Mission régionale d'autorité environnementale
Grand Est

**Avis sur le projet d'exploitation
du Parc éolien du village de Richebourg III
à Villiers-Herbisse et Semoine (10)
porté par la société AN Avel Braz**

n°MRAe 2023APGE93

Nom du pétitionnaire	AN Avel Braz
Communes	Villiers-Herbisse et Semoine
Département	Aube (10)
Objet de la demande	Demande d'autorisation environnementale de construire et d'exploiter un parc éolien de 9 aérogénérateurs et 3 postes de livraison.
Date de saisine de l'Autorité environnementale	11/07/23

Figure 1 : Localisation des machines au sein de la ZIP

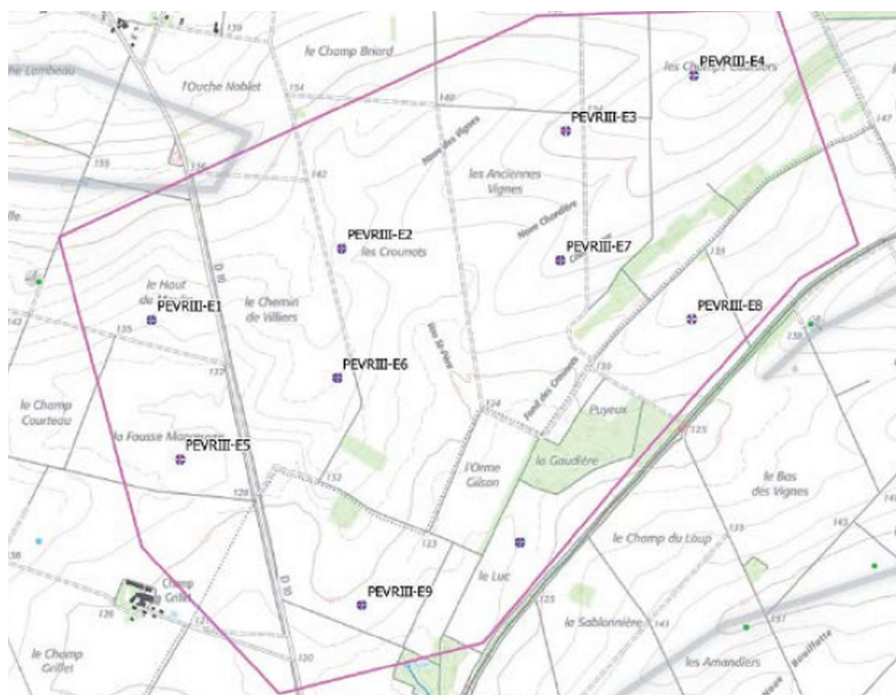
La zone d'implantation potentielle (ZIP) reste inchangée et les 6 éoliennes restantes ne seront pas déplacées au sein de cette ZIP. L'Ae regrette d'avoir été saisie sur un dossier qui n'est pas mis à jour au regard de la réduction du nombre d'éoliennes, notamment au niveau des photomontages et des cartographies. Elle souligne aussi la nécessité de la qualité de l'information pour le grand

L'Ae recommande au pétitionnaire de mettre à jour l'ensemble des pièces de son dossier avant l'enquête publique en considérant le parc de 6 éoliennes.

Figure 5 : Distance des éoliennes projetées aux boisements et haies

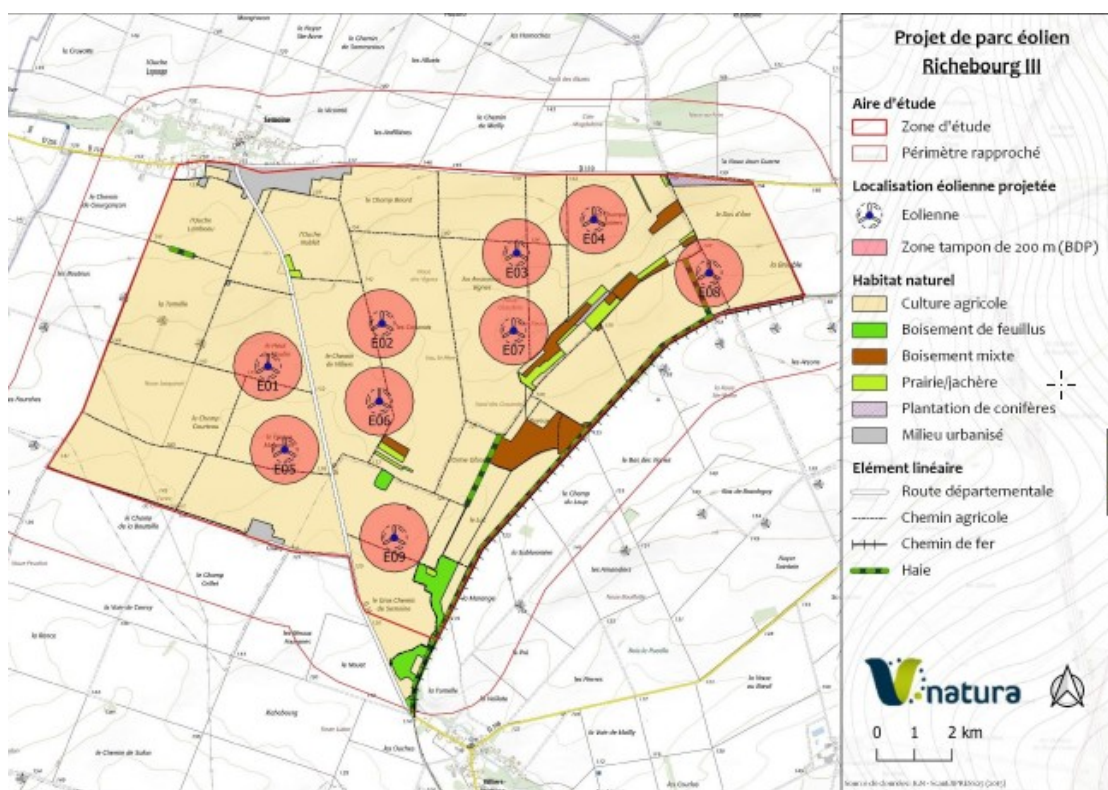
Alors que les recommandations du SRE Champagne-Ardenne et du document Eurobats¹⁹ du Programme des Nations Unies pour l'Environnement (PNUE) recommandent un éloignement minimal entre éoliennes et lisières boisées ou haies de 200 mètres en bout de pale, le dossier mentionne que l'éolienne E8 ne respecte pas cet éloignement (voir figure 5 ci-dessous).

L'Ae constate que 3 autres éoliennes ne respectent pas non plus cet éloignement puisqu'elles tangentent les boisements : E6, E7, E9 (voir figure 5).

L'Ae constate que le pétitionnaire s'est engagé à retirer 3 éoliennes²⁰ de son projet dont l'éolienne E8, et que les éoliennes E6, E7, E9 restent dans le projet à 6 éoliennes.

L'Ae rappelle sa recommandation de mettre à jour le dossier avant l'enquête publique en prenant en compte le retrait des 3 éoliennes et ainsi de préciser le devenir de la mesure de déplacement de la haie située à proximité de l'éolienne E8 qui est retirée du projet .

Elle recommande également de déplacer les éoliennes situées à moins de 200 m des lisières boisées.

Figure 6 : Étude d'encerclement depuis Semoine

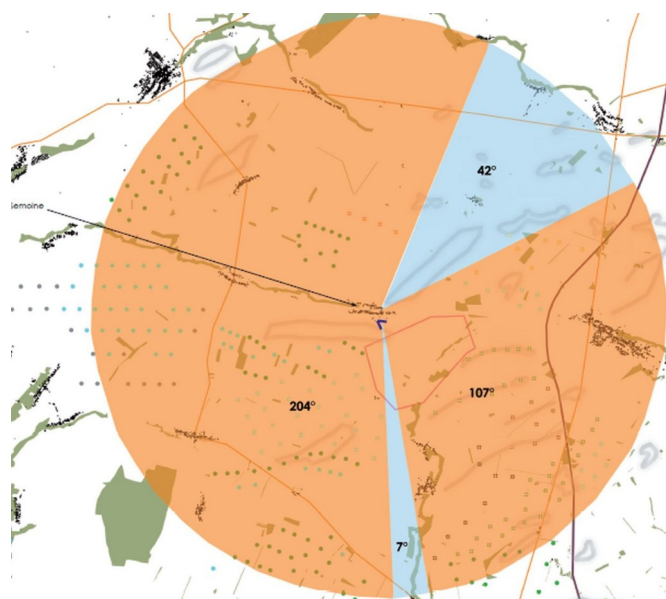
L'Ae constate que depuis Semoine, un total de 311° est marqué par la présence de l'éolien dans un rayon de 10 km. Un espace de respiration au nord existe et représente 42° ainsi qu'un espace de 7° au sud du village. Une partie du projet éolien sera situé dans un angle déjà occupé par la présence des machines, mais deux éoliennes viendront combler l'angle restant de 7° au sud du village.

En raison de l'effet d'encerclement supplémentaire des villages les plus proches du projet et de l'impact sur le cadre de vie de leurs habitants, l'Ae recommande au pétitionnaire de reconsidérer l'implantation de son projet dans un secteur permettant d'éviter d'aggraver les effets d'encerclement et de saturation visuelle et à défaut, de définir et mettre en place des mesures d'évitement ou de réduction efficaces pour minimiser l'incidence du projet sur le cadre de vie des habitants avoisinants.

Figure 7 : Étude d'encerclement depuis Herbisse

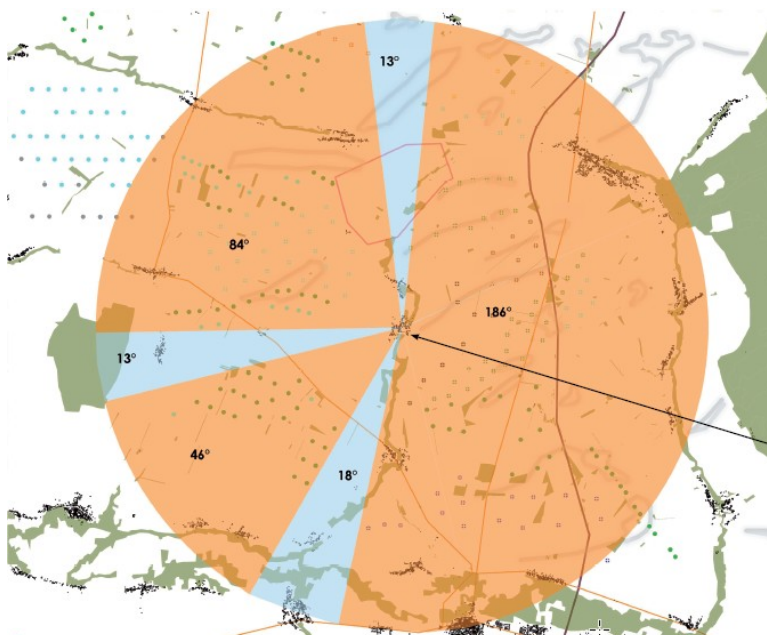
La commune de Herbisse subit également l'effet d'encerclement des éoliennes du projet. Initialement il ne reste qu'un angle de 13° au nord, un angle de 13° à l'est et un angle au sud de 18° sans machine. Certaines éoliennes du projet viendront combler l'angle restant de 13° au nord du village.

Figure 8 : Étude d'encerclement depuis Villiers-Herbisse

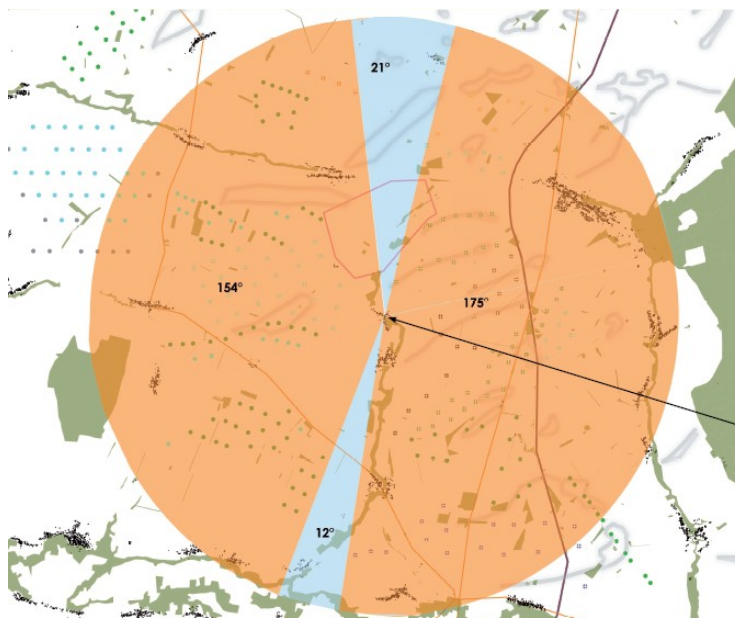
Depuis Villiers-Herbisse, le projet vient se placer dans l'angle de respiration de 21° restant au nord. Il ne reste plus avec le projet, qu'un angle de respiration de 12° au sud du village.

Figure 9 : Carte de localisation des zones vigilance et d'exclusion des sites UNESCO par rapport à la ZIP

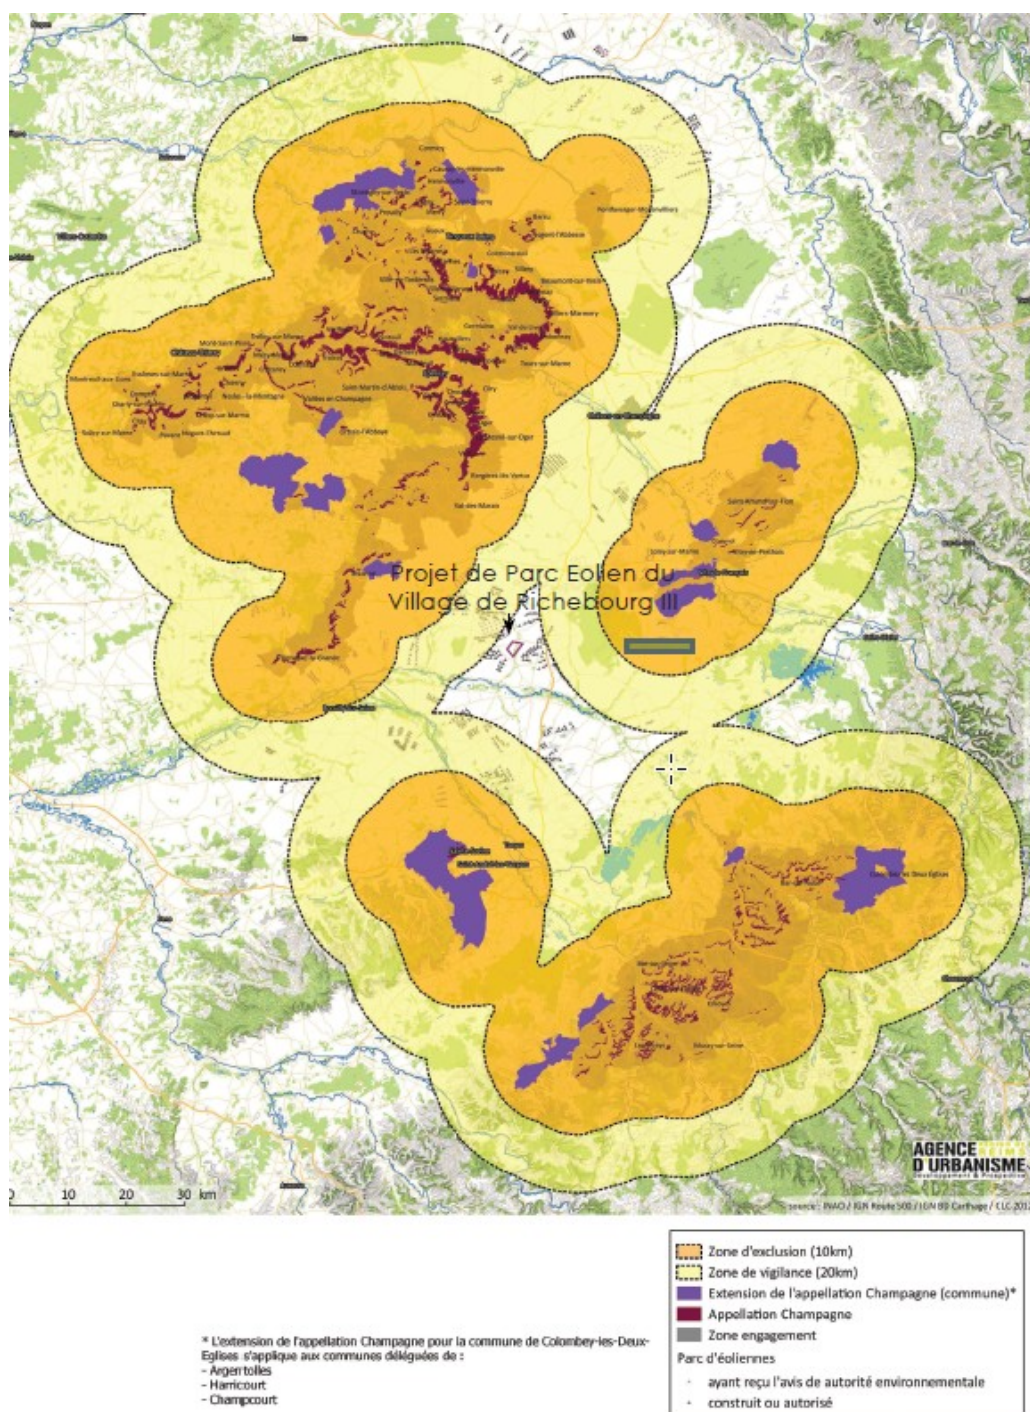
L'Ae recommande au pétitionnaire de localiser correctement la ZIP du projet sur la carte des zones de vigilance et d'exclusion des sites UNESCO et de prendre attache avec la mission UNESCO.

Figure 10 : Localisation des points de mesures bruit

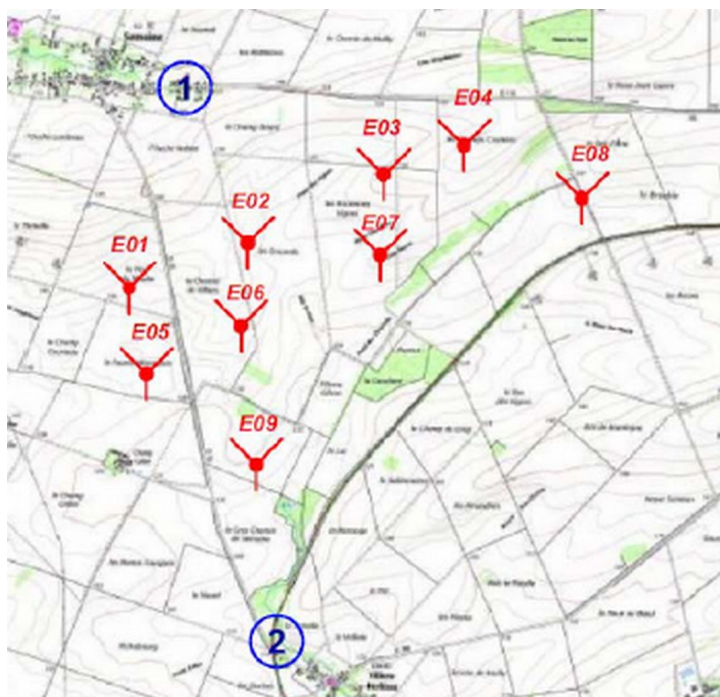
L'Ae s'interroge sur les valeurs de bruit résiduel²² prises comme référence pour l'étude acoustique, celles-ci étant très anciennes, elles ne prennent pas en compte le bruit généré par d'autres parcs construits et en activité dans le secteur depuis 2016. Par ailleurs, l'étude des impacts cumulés ne conclut pas sur le respect des émergences.

L'Ae rappelle au pétitionnaire qu'il doit être en mesure de respecter les valeurs réglementaires relatives aux nuisances sonores dès la mise en service de son parc éolien et qu'il doit s'en assurer dans la première année qui suit, puis tout au long de la vie du parc.
